Julio, 2024

Serie AK-SM 800A, versión de software 4.0 que incluye actualizaciones de seguridad.

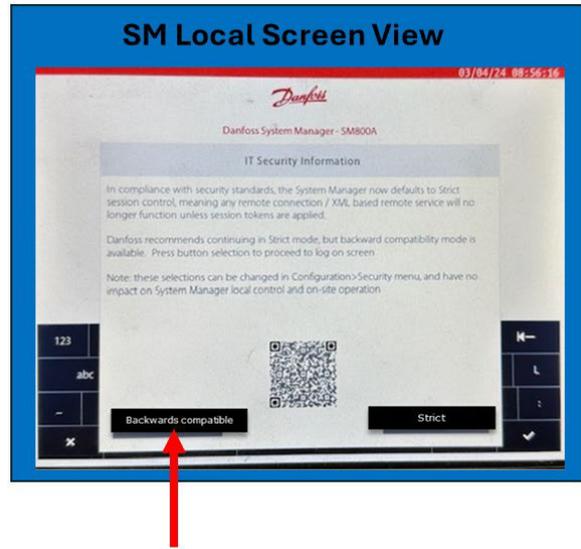
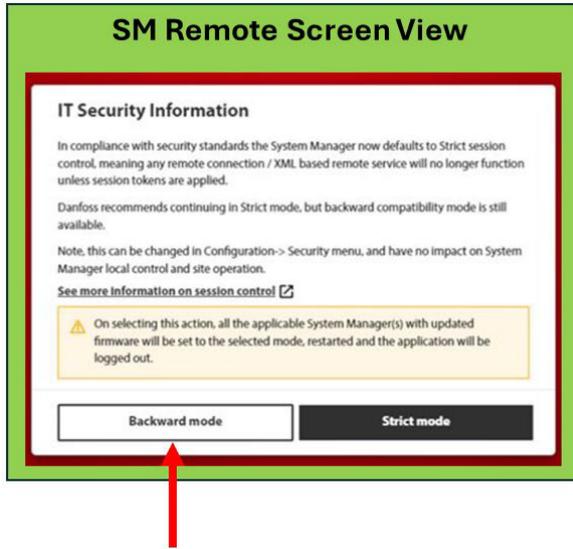
Si planea actualizar al paquete de software AK-SM 800A versión 4.0, tenga en cuenta que es esencial desactivar la activación predeterminada del modo estricto. Durante el proceso de actualización, tendrá la opción de volver a la compatibilidad con versiones anteriores (ver imagen). Este paso es crucial para garantizar una conexión ininterrumpida a Alsense u otras aplicaciones basadas en web.

Estamos trabajando para habilitar la compatibilidad del modo estricto con Alsense e incluiremos este soporte en nuestra próxima versión, la versión 4.1.

Para los clientes que actualmente utilizan Alsense, recomendamos posponer la actualización a la versión 4.0 y esperar el lanzamiento de la versión 4.1.
